ITINERARIO RAGUSA-CATANIA

Collegamento viario compreso tra lo Svincolo della S.S. 514 "di Chiaramonte" con la S.S. 115 e lo Svincolo della S.S. 194 "Ragusana"

PROGETTO ESECUTIVO

ELABORATI GENERALI - INTERO INTERVENTO
VARIANTI ART. 169 D.Lgs 163/2006
Relazione compartiva tra PD e PE

4.1 VAR. 1.1 - LOTTO 1 - VIABILITÀ SECONDARIA SEC. 01, SEC.01-BIS

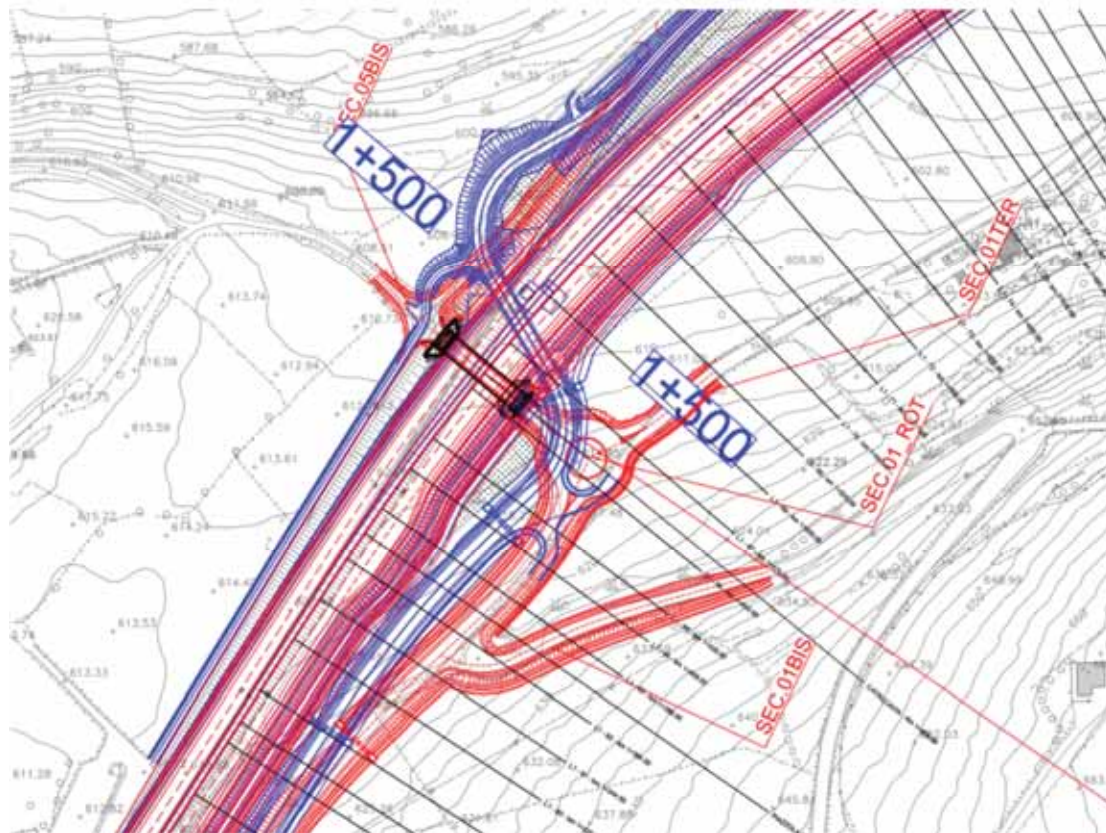
Il km 1+500 del Lotto 1 è sede di una riorganizzazione della configurazione delle viabilità secondarie che convergono in quella zona. La modifica principale è rappresentata dalla rettifica, rispetto all'asse principale, del cavalcavia di attraversamento della viabilità SEC.05 BIS dettata dalla prescrizione n.51 della delibera CIPE 1/2020, alla quale si aggiunge una modifica secondaria che consiste nella riorganizzazione della SEC.01. Nella figura che segue si mostra una sovrapposizione tra il Progetto Definitivo in blu ed il Progetto Esecutivo in rosso.

In particolare la modifica si rende necessaria per riorganizzare l'innesto tra la S.P. 9 e la viabilità SEC.01 che proviene, con orientamento sud-nord, dallo svincolo di Ragusa al km 0+000 dell'asse principale.

Nello specifico, l'andamento della viabilità (SEC.01) è stato modificato facendo convergere l'asse di progetto sulla S.P.9 in modo tale che ne rappresenti il naturale proseguimento. Tale soluzione garantisce un collegamento diretto e fluido fra la viabilità provinciale e la rotatoria n. 1 dello svincolo 1 in progetto.

La modifica proposta permette, altresì, una risoluzione alternativa alla doppia intersezione a raso prevista nel PD per la riconnessione alla S.P.9, impiegando una rotatoria per l'intersezione con la viabilità SEC.05 proveniente dal cavalcavia e la realizzazione di un'unica intersezione a raso, sfalsata planimetricamente rispetto al cavalcavia sulla S.S.514, per la riconnessione di una viabilità locale, in modo da evitare complesse manovre di attraversamento delle correnti di traffico.

I vincoli imposti dall'orografia della zona e dalle geometrie delle viabilità esistenti hanno reso inevitabile uno scostamento planimetrico della viabilità rispetto alle previsioni di PD ed un lieve sconfinamento sulla fascia di rispetto individuata in Progetto Definitivo.

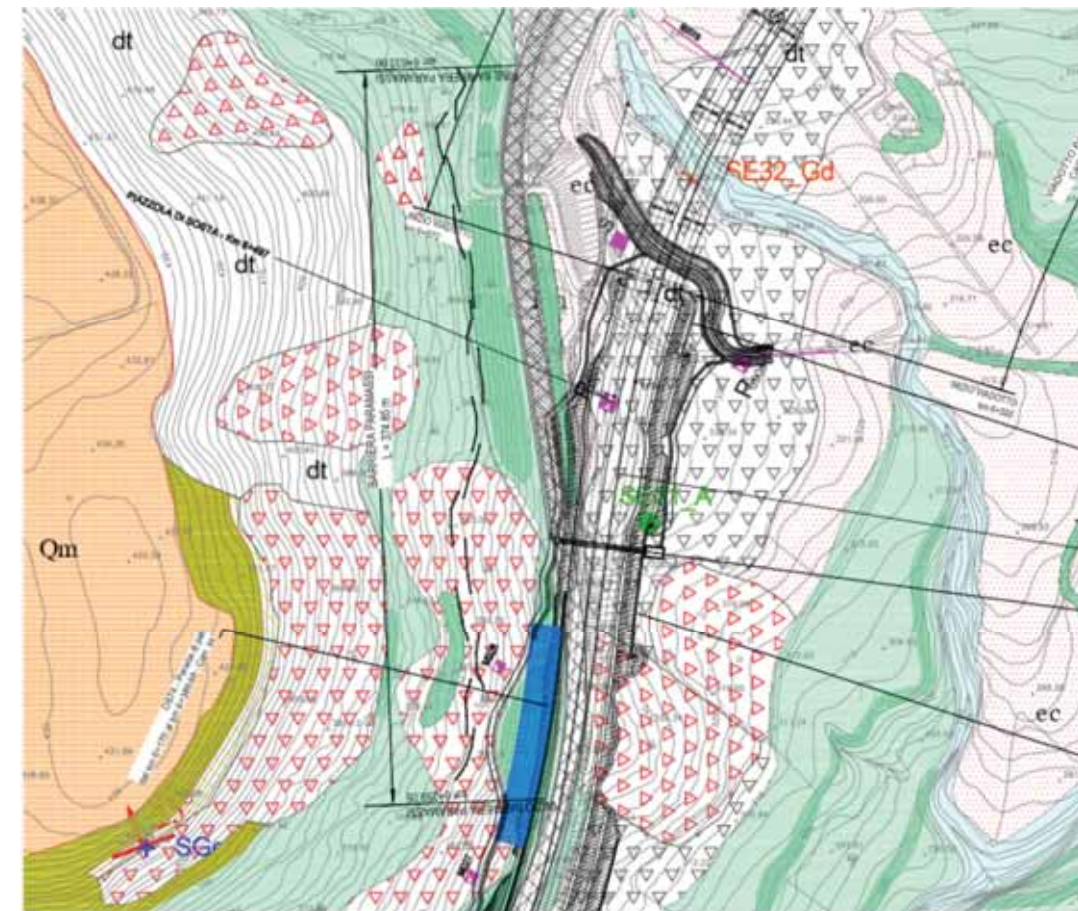
Inoltre, la figura successiva evidenzia (areola in verde) il tratto di sconfinamento sulla fascia di rispetto del Progetto Definitivo:

4.7 VAR. 2.3 - LOTTO 2 – MODIFICA SEC.47 BIS IN CORRISPONDENZA DELLO SVINCOLO 4 E DEL KM 8+600

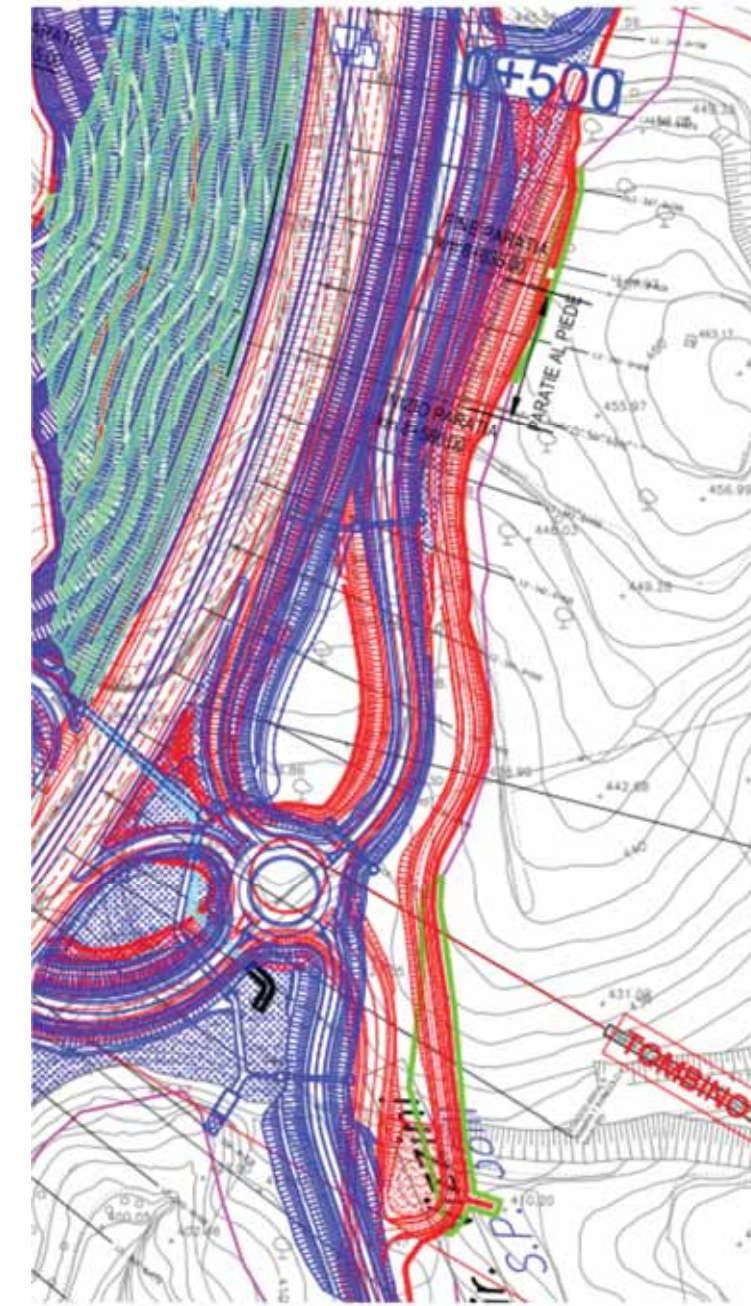
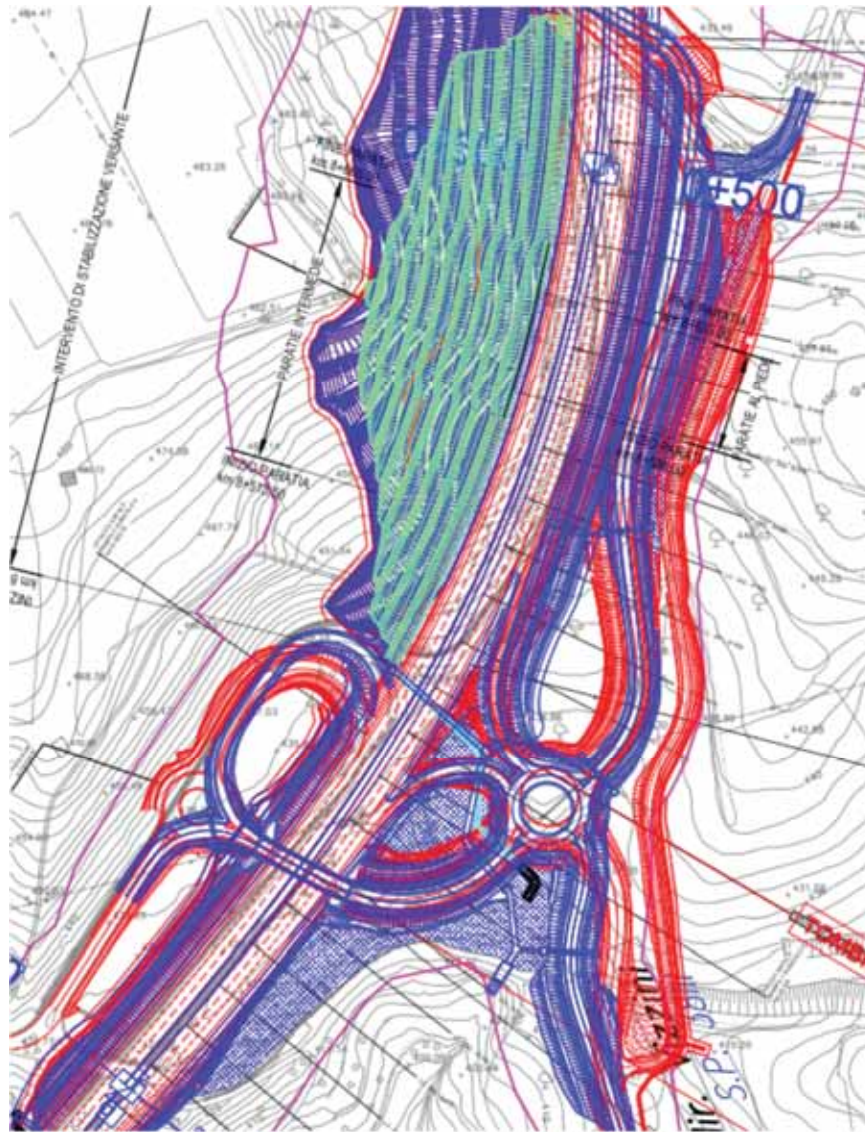
In sede di Progetto Esecutivo è stata proposta una parziale riorganizzazione dello svincolo 4 con l'inserimento di una rotonda e l'eliminazione dell'innesto diretto di una viabilità secondaria (SEC.47 BIS) sulla rampa di svincolo, soluzione espressamente vietata dalla norma. Nella figura seguente si vede il confronto tra il PD (blu) ed il PE (rosso), le due modifiche sono apprezzabili in basso a sinistra ed in alto a destra.

Il prolungamento dell'opera ha determinato un lieve sconfinamento sulla fascia di rispetto definita in Progetto Definitivo, la figura successiva evidenzia (areola in verde) il tratto di sconfinamento.

In particolare l'eliminazione dell'innesto su rampa della viabilità SEC.47 BIS ha determinato la necessità di prevedere un prolungamento verso sud della stessa viabilità in modo da farla sviluppare a fianco della rampa 4 dello svincolo ed innestarla con incrocio a raso su una della viabilità secondarie che convergono verso la rotatoria a destra dell'asse principale. Le modifiche introdotte contribuiscono a semplificare e rendere più sicure le manovre stradali nell'ambito dello svincolo oltre ad andare nel senso del rispetto delle norme vigenti.

Figura 4-2 – Svincolo 8 Francofonte Lato Ovest – Sovrapposizione della soluzione del progetto esecutivo con quella del progetto definitivo (in blu)

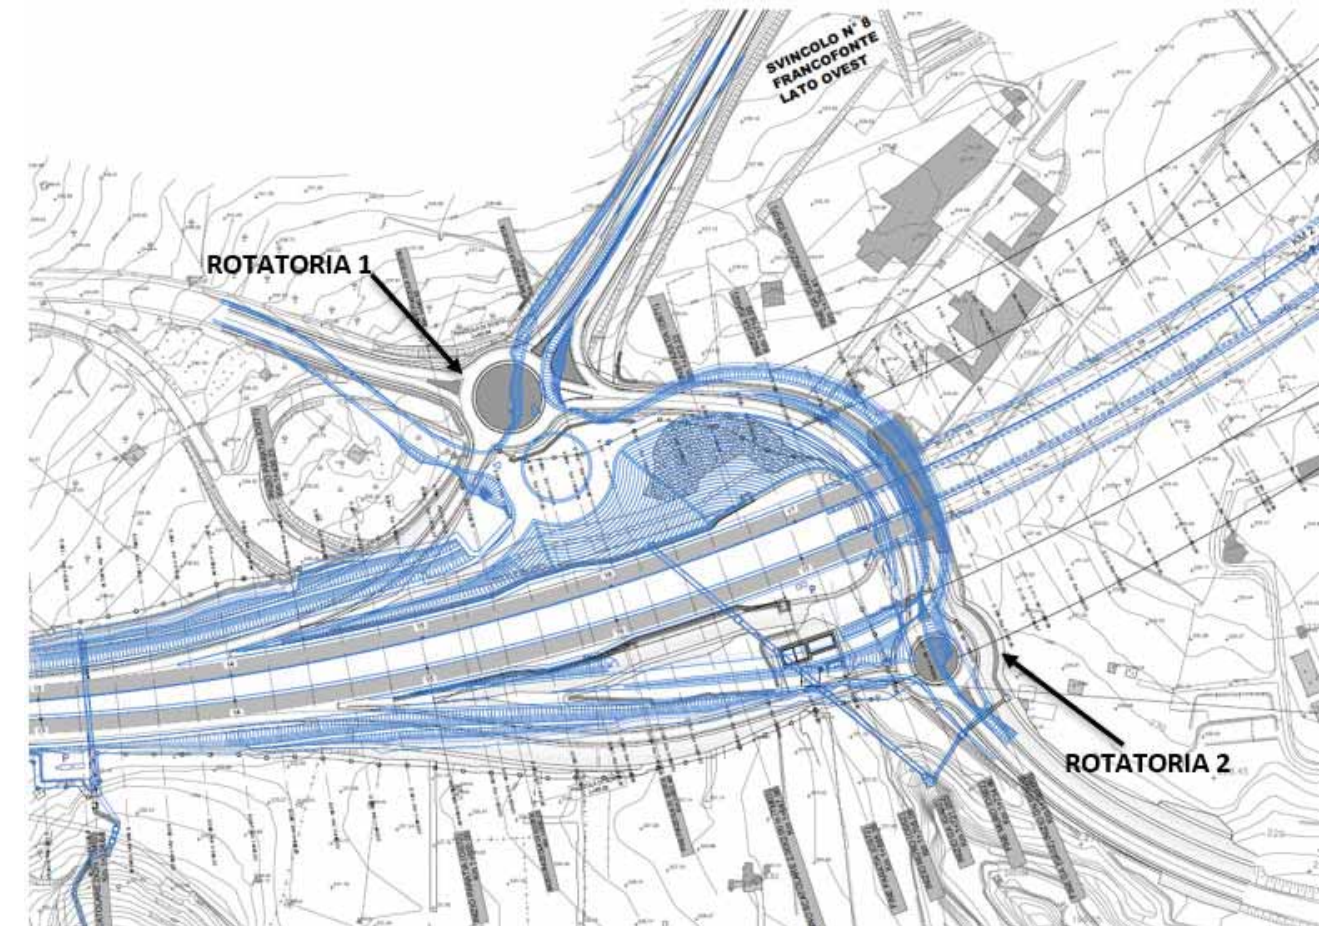
Per illustrare le modifiche che hanno interessato lo svincolo 8 di Francofonte Lato ovest si riporta di seguito una sovrapposizione delle soluzioni del progetto definitivo e di quello esecutivo.

L'altra modifica ha interessato la parte sud dello svincolo. È stata proposta una variante per una vecchia strada esistente al fine di garantirgli continuità. Perciò è stata inserita una rotatoria (rotatoria 2) che assicura un collegamento con la rampa 4 (uscita dir. RG-CT), eliminando la rampa 2 e le relative opere.

5.2.1.6 Lotto 2 – Barriera paramassi al km 6+500

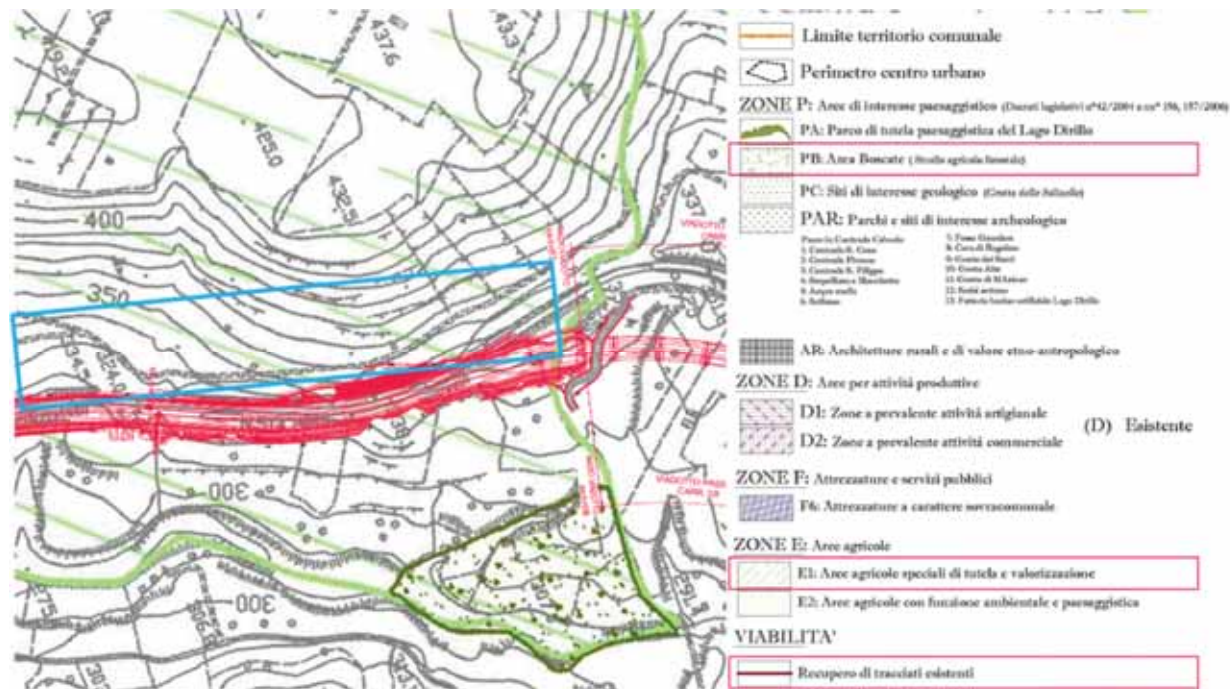
La variante nel PE rispetto al PD prevede la realizzazione di una barriera paramassi la cui posizione oltrepassa la fascia di esproprio. Dall'analisi del PRG messo a disposizione dal comune di Licodia Eubea, tale sconfinamento, rientra in un'area assoggettata a strumenti urbanistici e in particolare in **Zona E1**, ovvero **aree agricole speciali di tutela e valorizzazione**. Tuttavia l'opera, non determinando la formazione di volumetrie o ingombri, non risulta in contrasto con dette prescrizioni urbanistiche.

5.2.1.7 Lotto 2 – Modifica sec. 47 bis in corrispondenza dello svincolo 4 e del km 8+600

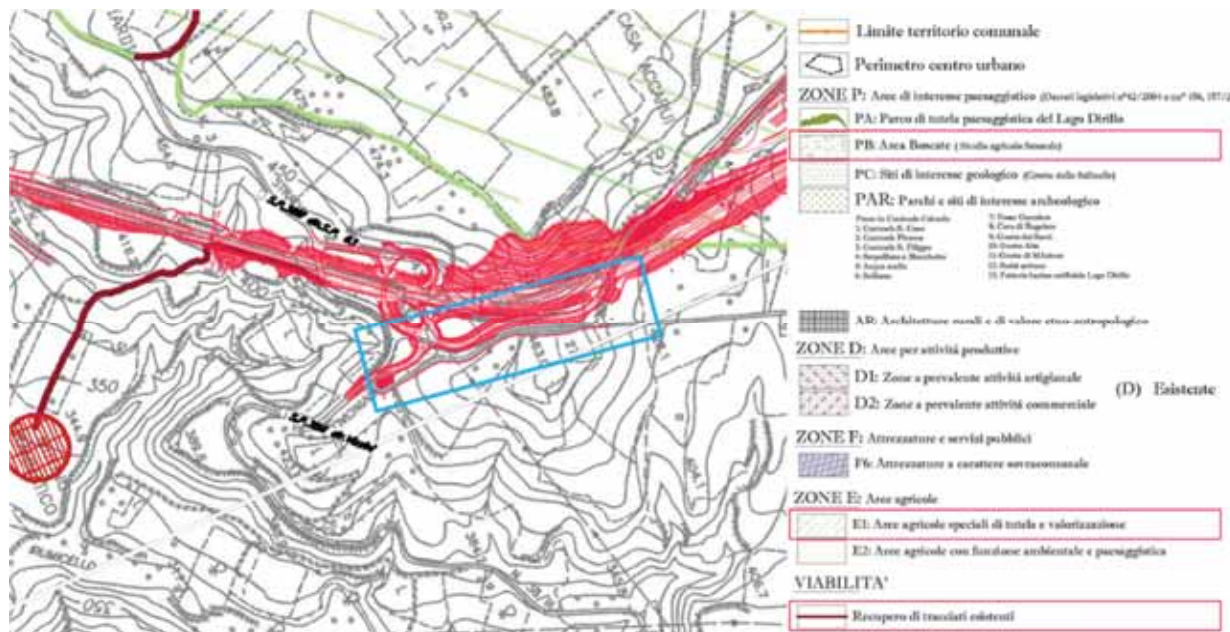
La variante nel PE rispetto al PD prevede una parziale riorganizzazione dello svincolo 4 con l'inserimento di una rotonda e l'eliminazione dell'innesto diretto di una viabilità secondaria (SEC.47 BIS) sulla rampa di svincolo. La riprogettazione della viabilità SEC.47 BIS ha determinato un doppio sconfinamento rispetto alla fascia di rispetto individuata dal PD. Tali sconfinamenti essendo di modesta entità e nell'ordine di alcuni metri, **in ambito urbanistico non hanno determinato alcuna variazione o contrasto alle previsioni urbanistiche.**

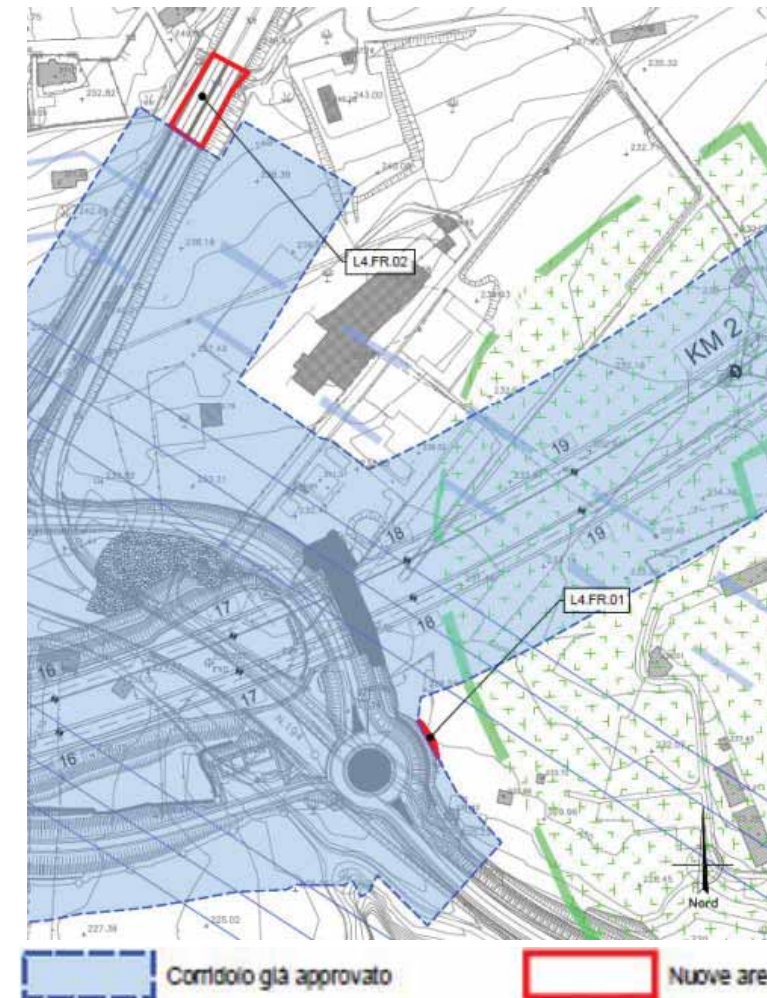
La variante nel PE rispetto al PD prevede lo spostamento della rotonda 1 più a Nord per allontanarla dall'imponente scavo in prossimità dell'imbocco della galleria. L'altra modifica ha interessato la parte sud dello svincolo. È stata proposta una variante per una vecchia strada esistente al fine di garantirgli continuità. Perciò è stata inserita una rotonda (rotonda 2) che assicura un collegamento con la rampa 4 (uscita dir. RG-CT), eliminando la rampa 2 e le relative opere.

Come conseguenza di ciò le due aree evidenziate in rosso nella figura sottostante, ricadono all'infuori della fascia di rispetto del progetto definitivo approvato.
